Referència: B-175

Denominació: Ampolla 50 ml

Client: Estelca

Motiu informe: S'han fet modificacions per millorar funcional - 3ª prova.

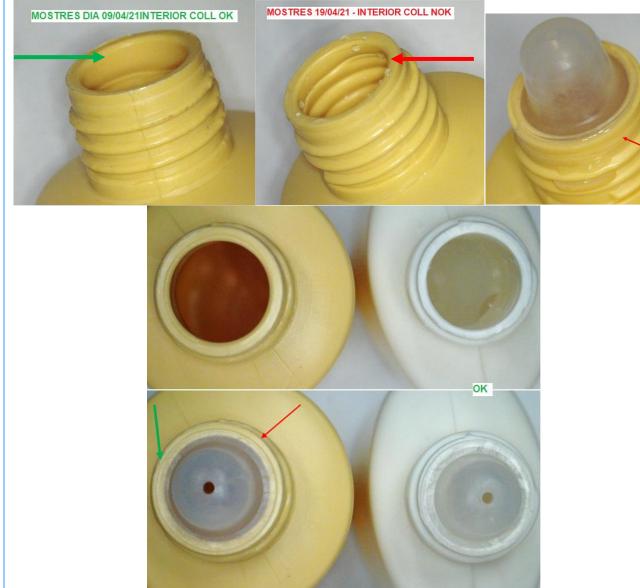
Estanquitat campana 3 min a 500 mbar: NOK

Les mostres fetes ahir, s'ha reduït el diàmetre interior i ara l'obturador treballa una mica més, però l'interior del coll té poca paret plana per que l'obturador treballi, crec que afecta a que el liquid, en aquest cas aigua, tingui més facilitat per sortir.

També he trobat obturadors que queden descentrats, i que per una banda tenen més superfície de treball que per l'altre, això sumat a que la boca no es plana del tot, provoca que per on treballa poc pugui sortir més fàcil el liquid.
